# Příloha č. 5zb
# Vyhodnocení připomínek obcí a veřejnosti

**k materiálu**

- **Návrh Změny č. 2 Územního rozvojového plánu**
- **Vyhodnocení vlivů návrhu Změny č. 2 Územního rozvojového plánu na udržitelný rozvoj území**
- **návrhy jednotlivých územních opatření k akceleračním oblastem vymezeným v návrhu Změny č. 2 Územního rozvojového plánu**

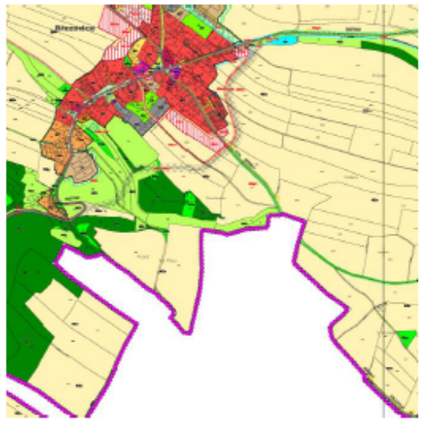
k) Pro navazující řízení dle stavebního zákona zpracovat podrobnou hlukovou studii působení hluku na obytnou zástavbu (chráněné venkovní prostory) zahrnující kumulativní působení ostatních existujících a povolených (a plánovaných zařazených v databázi) zdrojů hluku a na jejím základě zpracovat režim provozu VTE.

Požadavek na zpracování hlukové studie, jejíž parametry nejsou ani v nejhrubších rysech načrtnuty, někdy v budoucnu, kdy už bude AOV84 vymezena a povolovací řízení bude velmi usnadněno, je naprosto nedostačující. Hlukovou studii nejasné kvality si investor sice nechá zpracovat, ale ta nepochybně jen potvrdí, že je vše v pořádku a nikdo nebude ničím obtěžovaný. Navíc se bude argumentovat tím, že AO už přece byla vymezena a bylo vyhodnoceno, že hlukové limity překročeny nebudou a vlivy na lidské zdraví jsou zanedbatelné (protože jde o „příjemné šumění lesa"), a proto logicky v AOV84 mají být VTE.

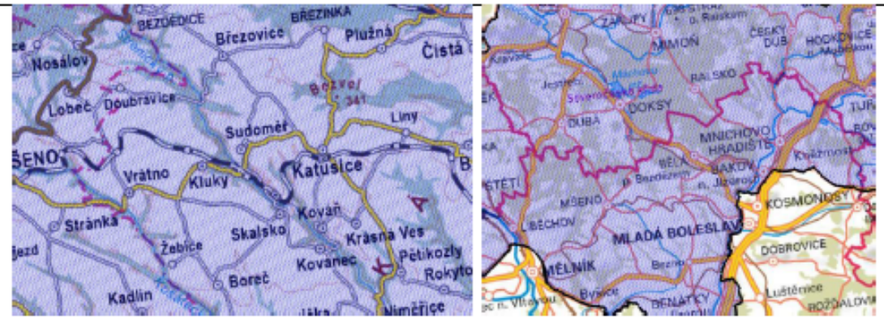
Z Vyhodnocení SEA k územnímu opatření AOV84 ani Změny č. 2 jako celku ani z jejich odůvodnění není vůbec zřejmé, jak se pořizovatel s těmito vědeckými závěry vypořádal, spíše se zdá, že před nimi zavřel oči a předstírá, že neexistují, neboť by jinak ani nemohly být AO vymezeny. Jediná zmínka, která se ve Vyhodnocení AOV84 ke klimatu vyskytuje, je tato:

> Vlivy na ovzduší v době výstavby zanedbatelné (prašnost při přesunu zemin, emise ze spalování PHM, sekundární prašnost), v době provozu mírně pozitivní z důvodu náhrady spalovacích zdrojů při výrobě el. energie.
> **Podmínky a zmírňující opatření ÚO:** Vliv zanedbatelný, podmínky nestanoveny.
> **Opatření SEA:** Bez dalšího návrhu dle SEA.

Uvedené lze považovat ve světle vědeckých závěrů za zcela nedostatečné a nevyhovující v tom lepším případě, za holý výsměch v tom horším. Z Vyhodnocení je totiž zřejmé, že realizace VTE v AOV84 bude mít prakticky jen jeden pozitivní dopad (a mnoho negativních), a to „nahrazení části spalovacích zdrojů při výrobě el. energie". Ze závěru uvedeného ve Vyhodnocení AOV84 ale není vůbec zřejmé, jaká část spalovacích zdrojů bude nahrazena, kdy k tomu dojde a v jakém přesném rozsahu by mělo vymezení právě AOV84 přispět k tomu, že budou nahrazeny tyto spalovací zdroje při výrobě elektrické energie. Bez tohoto vyčíslení není možné skutečně srovnat tvrzený mírně pozitivní vliv VTE postavených v AOV84 a naopak jejich negativní dopady a určit, co převažuje. Jinými slovy není vůbec vysvětleno, jak přesně tento hypotetický mírně pozitivní vliv převáží nad všemi negativními vlivy VTE.

Příslušné územní opatření z hlediska řešení hluku obsahuje jen tuto skromnou podmínku:

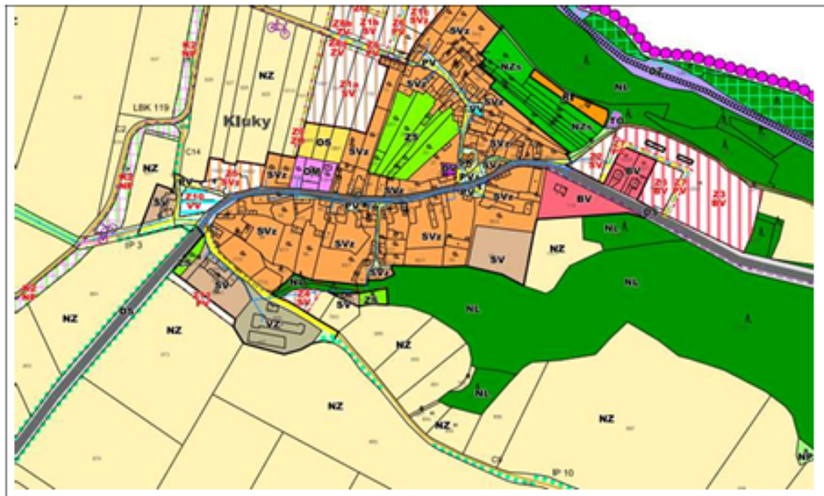
k) Pro navazující řízení dle stavebního zákona zpracovat podrobnou hlukovou studii působení hluku na obytnou zástavbu (chráněné venkovní prostory) zahrnující kumulativní působení ostatních existujících a povolených (a plánovaných zařazených v databázi) zdrojů hluku a na jejím základě zpracovat režim provozu VTE.

Požadavek na zpracování hlukové studie, jejíž parametry nejsou ani v nejhrubších rysech načrtnuty, někdy v budoucnu, kdy už bude AOV82 vymezena a povolovací řízení bude velmi usnadněno, je naprosto nedostačující. Hlukovou studii nejasné kvality si investor sice nechá zpracovat, ale ta nepochybně jen potvrdí, že je vše v pořádku a nikdo nebude ničím obtěžovaný. Navíc se bude argumentovat tím, že AO už přece byla vymezena a bylo vyhodnoceno, že hlukové limity překročeny nebudou a vlivy na lidské zdraví jsou zanedbatelné (protože jde o „příjemné šumění lesa“), a proto logicky v AOV82 mají být VTE.

AOV82 je konkrétně ve vztahu k území vymezena takto (fialová linka):

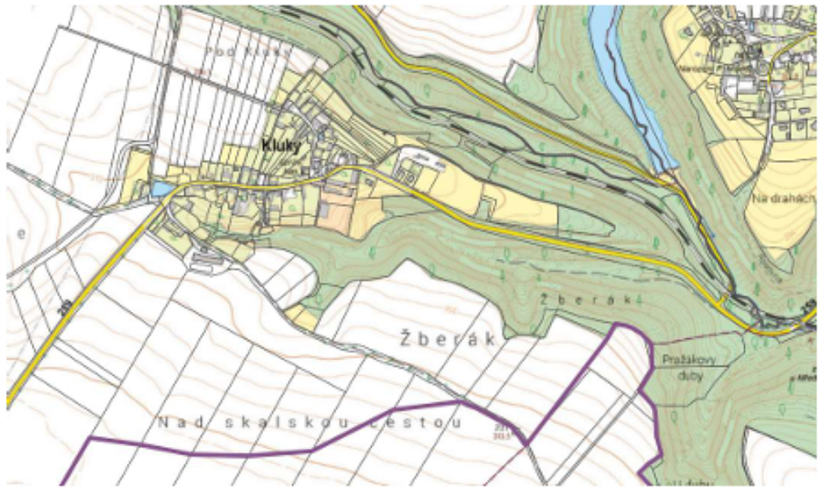
Z toho je zřejmé, že je AOV82 značně blízko zastavěnému území, resp. novým zastavitelným plochám (např. Z4 SV je zřejmě blíž než 500 m k hranici AOV82) a je evidentní, že k obtěžování hlukem dojde. Navíc z uvedeného plyne, že obec už nemůže uvažovat o rozvoji směrem k hranici AOV82, což představuje výše zmíněný vážný zásah do práva na samosprávu.

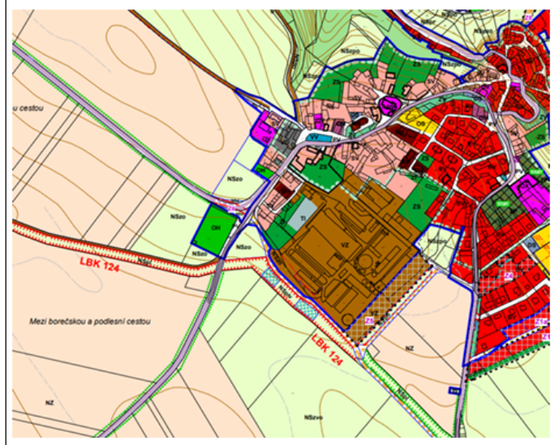
Ve Vyhodnocení vlivů územního opatření AOV82 se lze dočíst: *„Nejbližší obytná zástavba: Skalsko, Kluky, Vrátno, Žebice, Boreč, Doubravička, Kovanec – nad 500 m. Předpokládaný zdroj hluku: max. 106 dB na jednu VTE, požadavek na vzdálenost od obytné zástavby min. 500 m (předpokládaná hluková zátěž v takové vzdálenosti cca 37 dB). Není předpoklad překračování hlukových limitů, možnost obtěžování v okrajové zástavbě v noční době. Vlivy na veřejné zdraví zanedbatelné. Hlukové vlivy v době výstavby jen z dopravy – zanedbatelné. Ve vzdálenosti 500 m od AO se dále nachází objekty v obci Kluky, železniční zastávka Sudoměř u Mladé Boleslavi a přilehlé objekty, objekty u obce Skalsko, objekty u obce Kovanec. Nejedná se o obytnou zástavbu ani trvale obývané objekty, vliv zanedbatelný.“*

Podle podatele není možné, aby větrné turbíny s max. výškou 200 m vzdálené jen něco málo víc než 500 metrů od nejbližší zástavby neměly vliv na obyvatele, co se týče obtěžování hlukem. Čísla (37 dB) uváděná ve Vyhodnocení územního opatření nejsou ani ničím podložena, jde jen o jakýsi odhad.

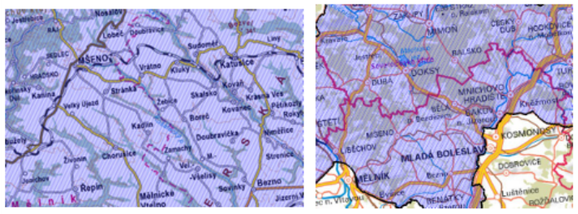
Je také známo, že VTE ovlivňují klima ve svém okolí (negativně). Jedná se především o dopady na teplotu zemského povrchu, na rychlost větru, vlhkost a srážky. Větrné elektrárny na pevnině také mají významný oteplovací vliv na teplotu zemského povrchu v noci. Existuje relativně málo studií o vlivech na vlastnosti půdy, ale závěry se obecně shodují na tom, že fyzikálně-chemické vlastnosti půdy se po výstavbě větrných elektráren na pevnině snižují a že dochází k vysušování lokalit nacházejících se u VTE a mění se lokální klima. Půdní vlhkost navíc ovlivňuje rovnováhu ekosystému, proto je důležité určit dopad větrných elektráren na půdní vlhkost. (Viz *Localized Eco-climatic Impacts of Onshore Wind Farms: A Review*; v této rešerši jsou odkazy na další studie).

Z Vyhodnocení SEA k územnímu opatření AOV82 ani Změny č. 2 jako celku ani z jejich odůvodnění není vůbec zřejmé, jak se pořizovatel s těmito vědeckými závěry vypořádal, spíše se zdá, že před nimi zavřel oči a předstírá, že neexistují, neboť by jinak ani nemohly být AO vymezeny. Jediná zmínka, která se ve Vyhodnocení AOV82 ke klimatu vyskytuje, je tato:
